**Avis délibéré  
de la Mission régionale d'autorité environnementale  
Provence-Alpes-Côte d'Azur**

**sur la déclaration de projet emportant mise en compatibilité du  
plan local d'urbanisme (PLU) de Jausiers (04) liée à la création  
d'une centrale photovoltaïque au sol au lieu-dit "Chanenc"**

**N° MRAe  
2022APACA16/3078**

Avis du 14 avril 2022 sur la déclaration de projet emportant mise en compatibilité du plan local d'urbanisme (PLU) de Jausiers (04) liée à la création d'une centrale photovoltaïque au sol au lieu-dit "Chanenc"

Figure 2: Zonage avant et après - Source rapport de présentation

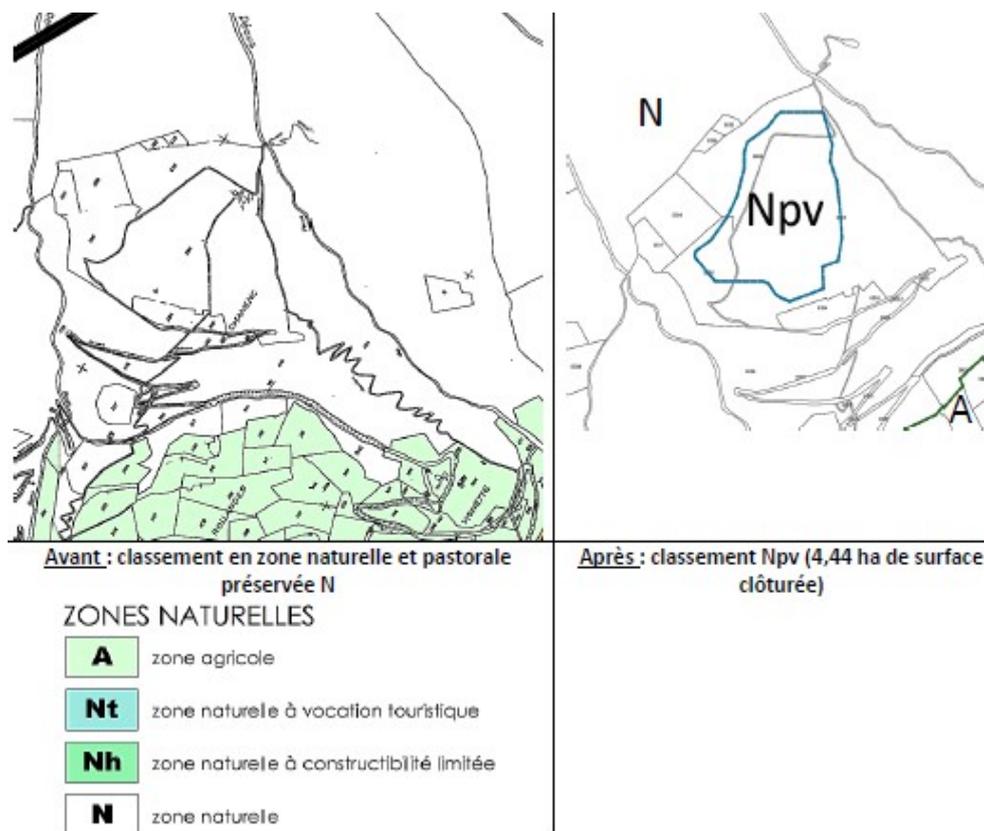
Il indique que les modifications apportées au PLU par la mise en compatibilité consiste à « compléter le PADD (ajout d'un secteur dédié au photovoltaïque - cf. *carte des dynamiques et des contraintes*) ».

La MRAe souligne que le PADD théoriquement modifié n'a pas été joint et ne figure pas sur le site internet de la commune.

Figure 3: Emprise du projet (contour violet) - Source : rapport de présentation

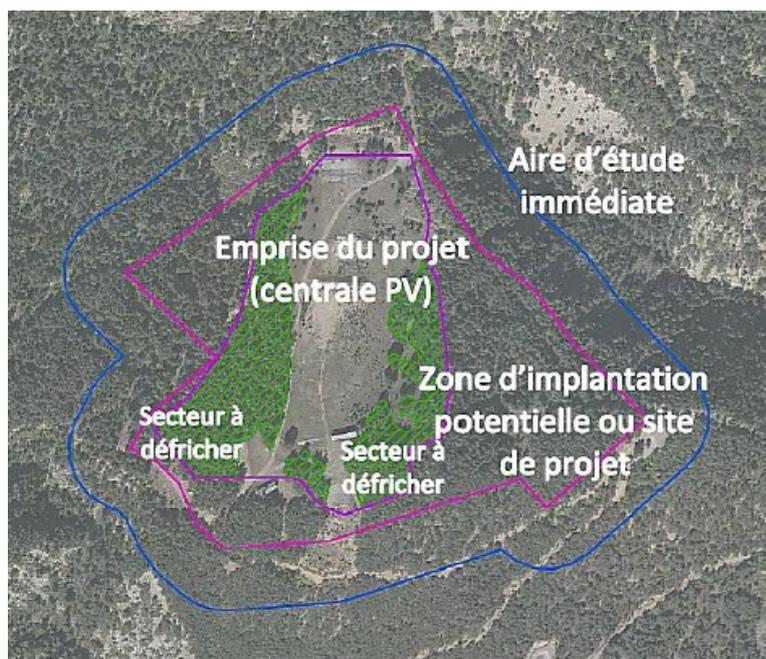
Le rapport présente une synthèse du volet habitats-faune-flore figurant à l'étude d'impact du projet de centrale photovoltaïque au sol. Si l'appréciation des enjeux semble cohérente, l'analyse des effets du plan sur le milieu naturel se limite à l'évaluation des impacts du projet de parc photovoltaïque.

Les mesures d'évitement et de réduction ne sont énoncées que dans le chapitre relatif à l'évaluation des incidences Natura 2000 et reprennent celles de l'étude d'impact du projet photovoltaïque, sans proposer un encadrement de niveau PLU.

La traduction de la prise en compte de la trame noire dans le PLU n'est pas mise en œuvre alors que les éclairages nocturnes (impact qualifié de modéré) « sont susceptibles d'entraîner un dérangement continu des chauves-souris » et que « des mesures d'évitement sont à prévoir ».

La MRAe relève, comme évoqué en partie 1.3, que le règlement écrit ne retranscrit pas les engagements pris pour la protection de la biodiversité.

**La MRAe recommande de préserver les éléments structurants de la biodiversité par des mesures prescriptives dans le règlement voire dans une OAP.**
